都市計画道路長東八木線及び長東線の計画見直しについて

現在の都市計画道路

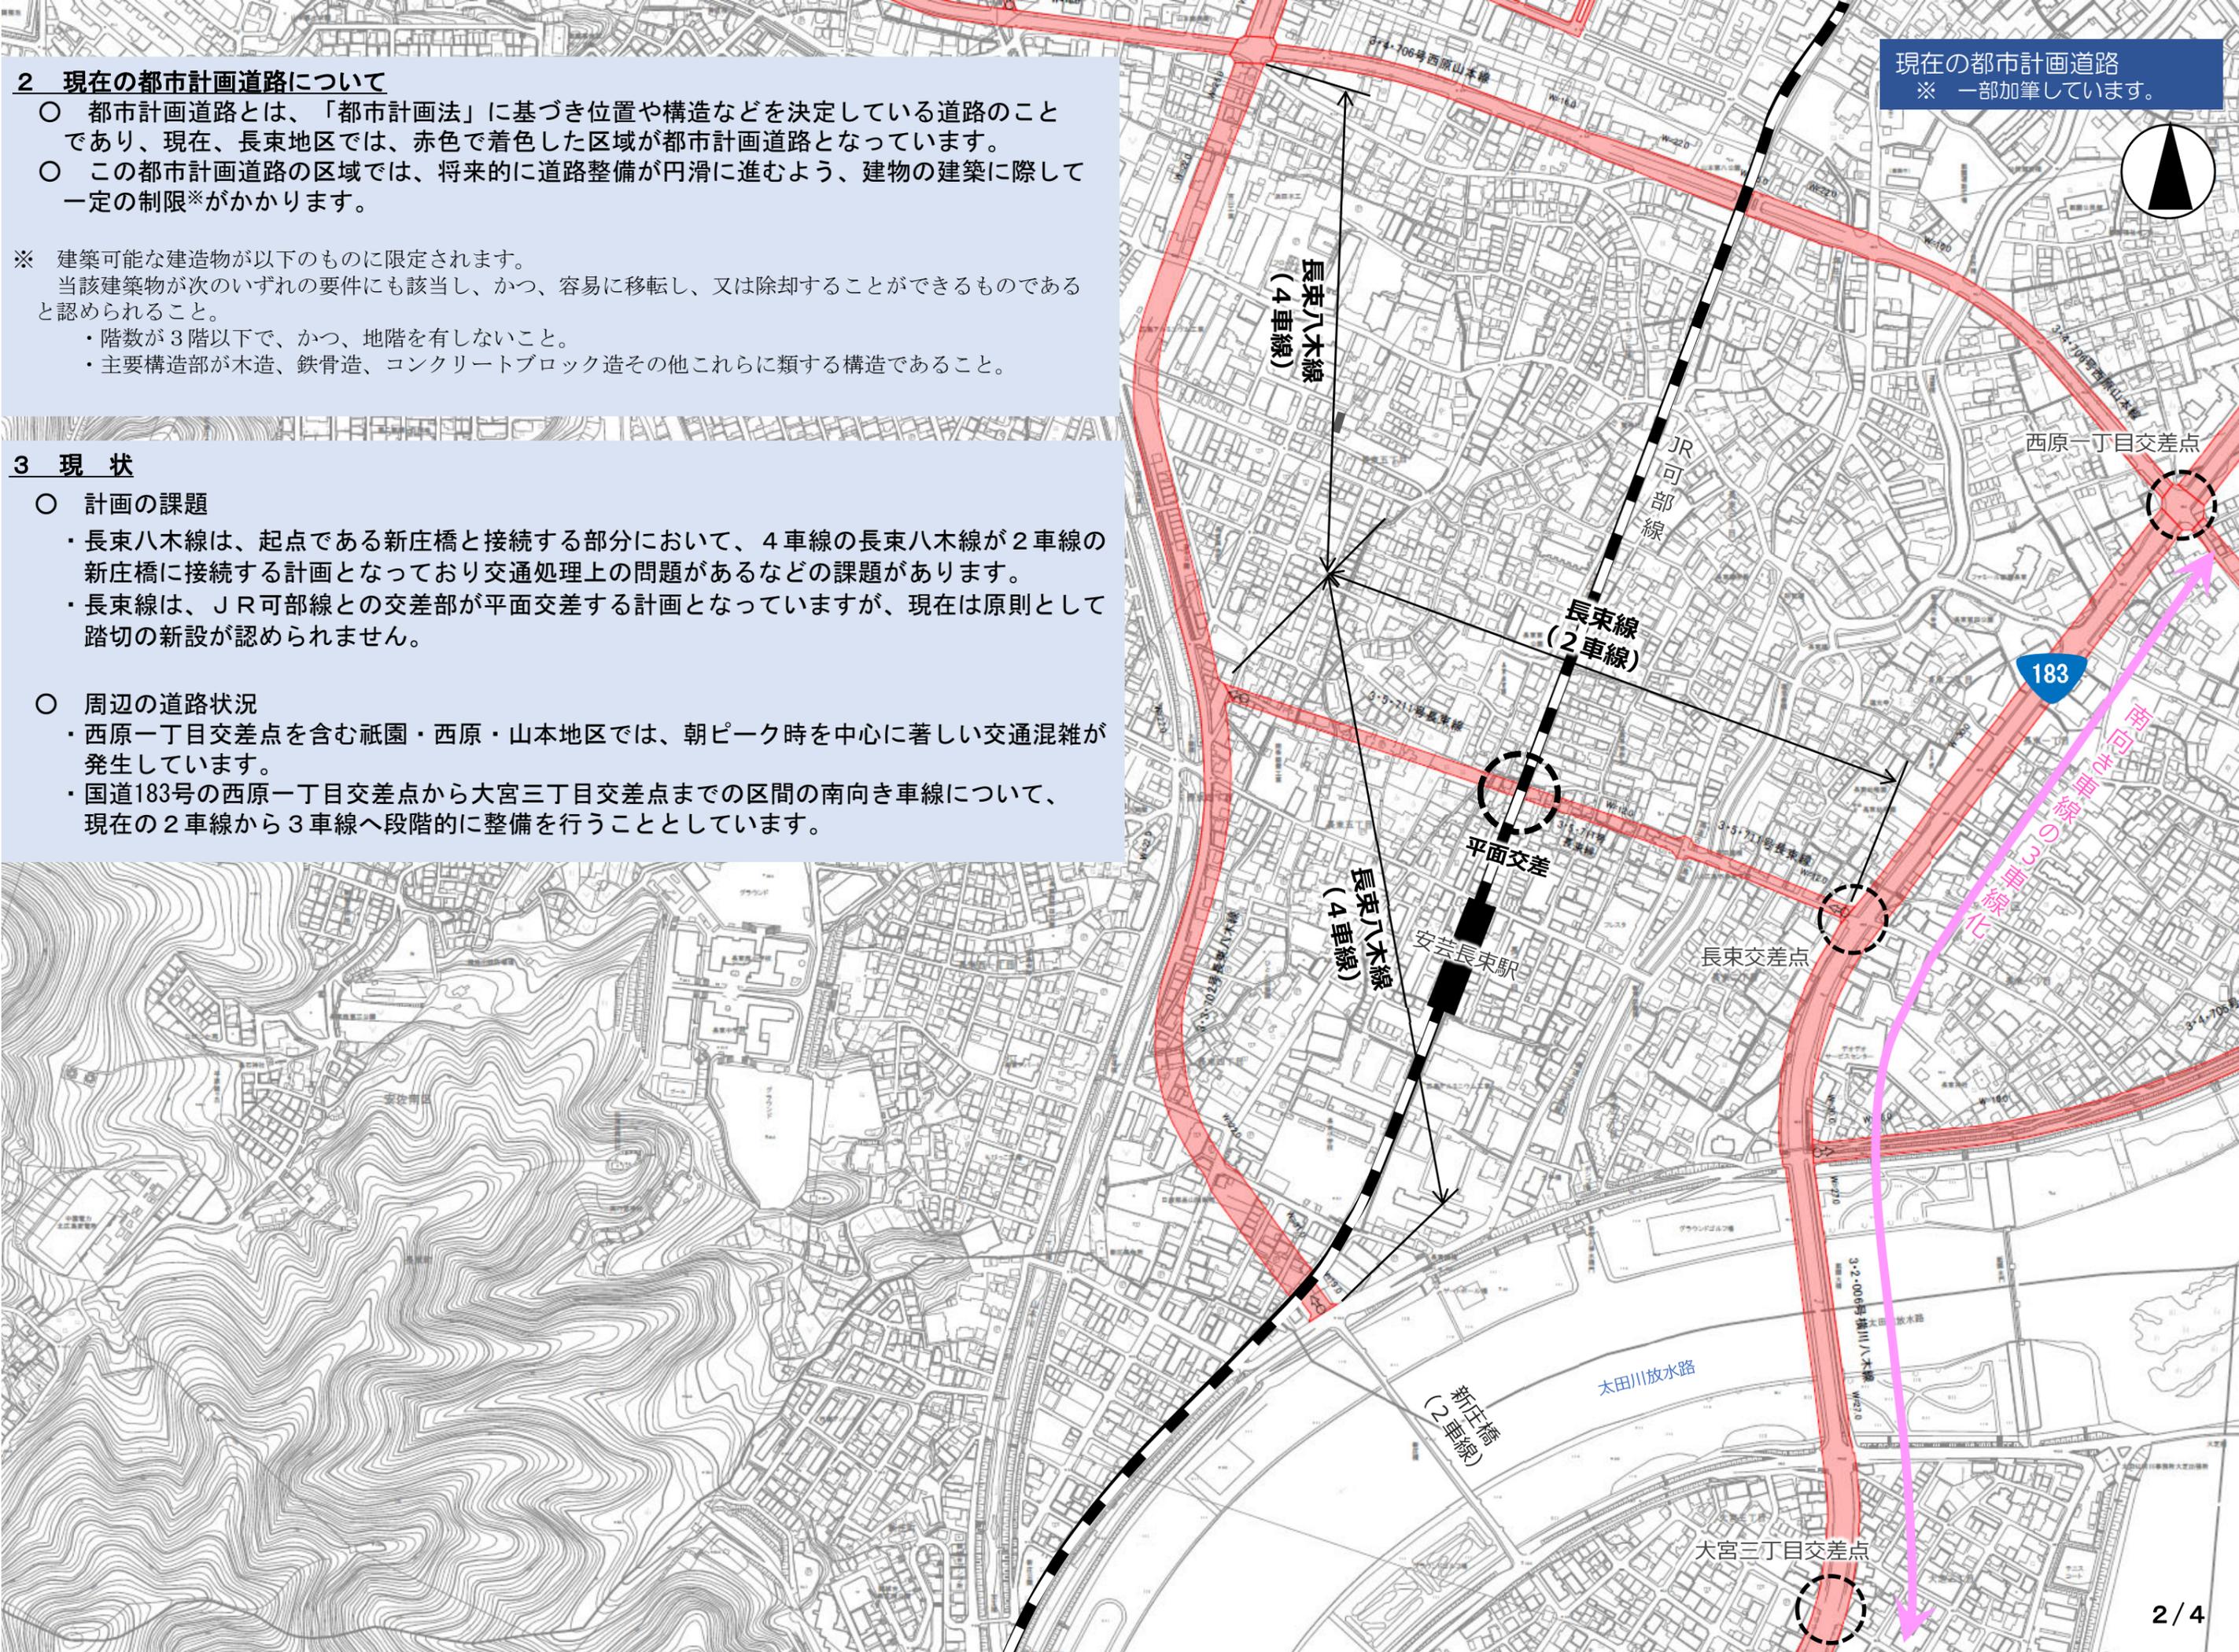
- ・長束八木線は、起点である新庄橋と接続する部分において、4車線の長束八木線が2車線の新庄橋に接続する計画となっており交通処理上の問題があるなどの課題があります。
- ・長束線は、JR可部線との交差部が平面交差する計画となっていますが、現在は原則として踏切の新設が認められません。

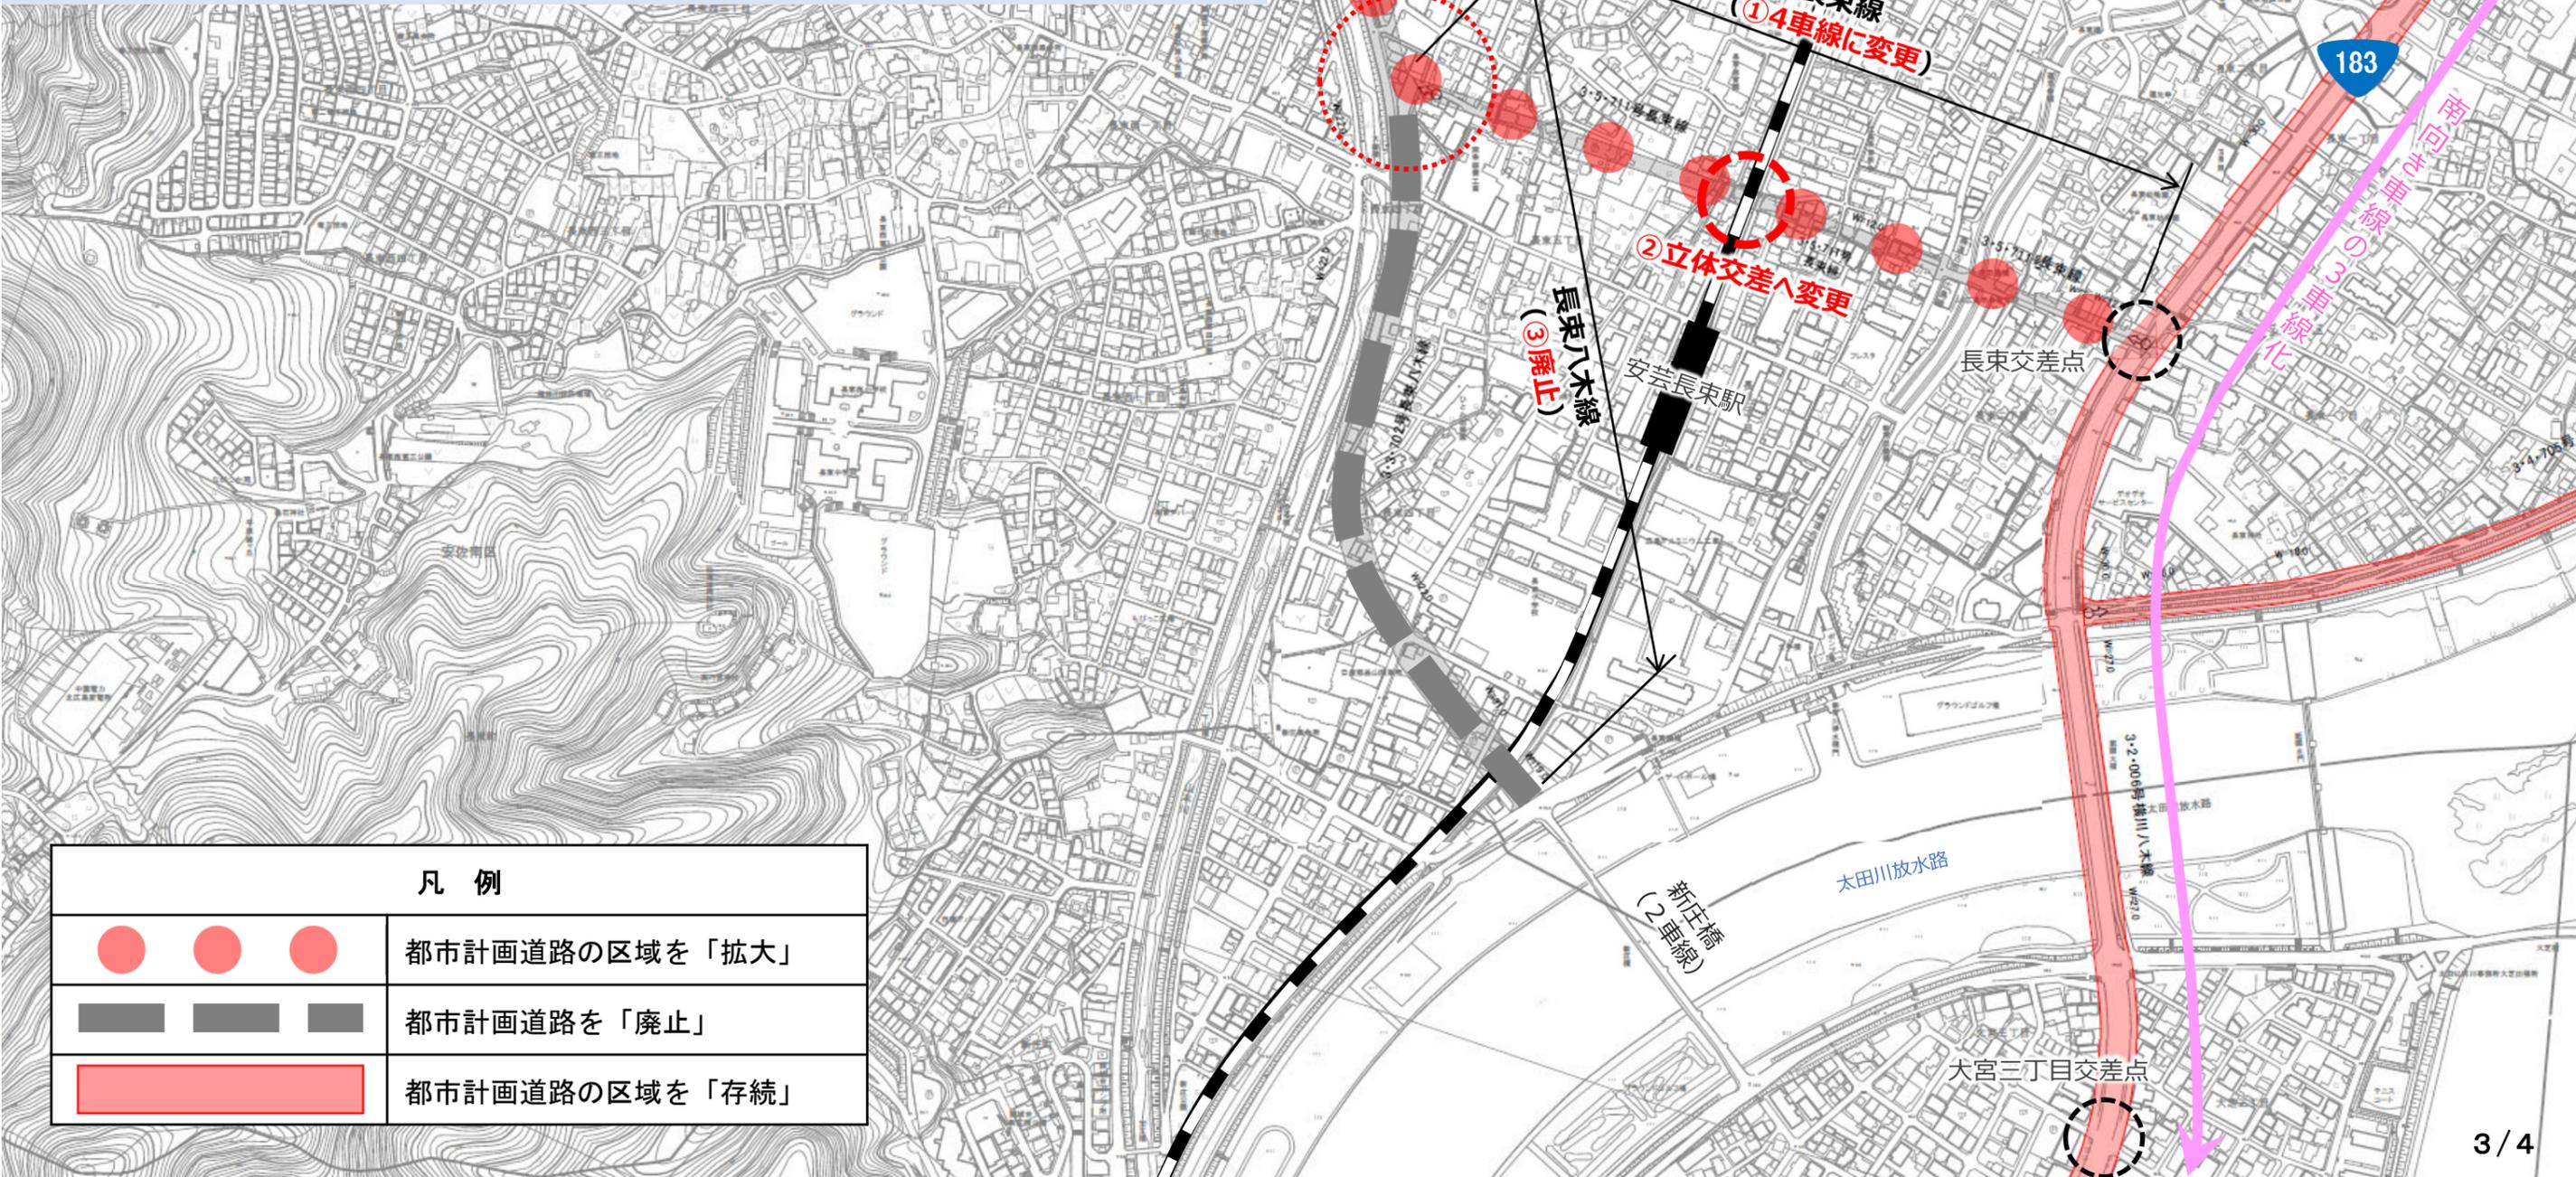
- ①国道183号と長束八木線をつなぐ長束線について、2車線から4車線に変更する。
- ②長束線とJR可部線の交差構造は、平面交差から立体交差に変更する。
- ③長束八木線の長束線から新庄橋までの区間は、計画を廃止する。

※ 上記の変更に伴い、「長束八木線の一部区間」及び「長束線の全区間」については都市計画道路の区域を拡大します。（●●●●の区間）
 ※ 長束線とJR可部線の立体交差区間には、沿道から長束線などへアクセスするための側道の整備を検討します。
 ※ この図は長束八木線及び長束線の計画変更後のイメージを示したものであり、今後実施する測量や設計の結果によっては、部分的に変更となる場合があります。（○の箇所において、廃止が存続となる等）
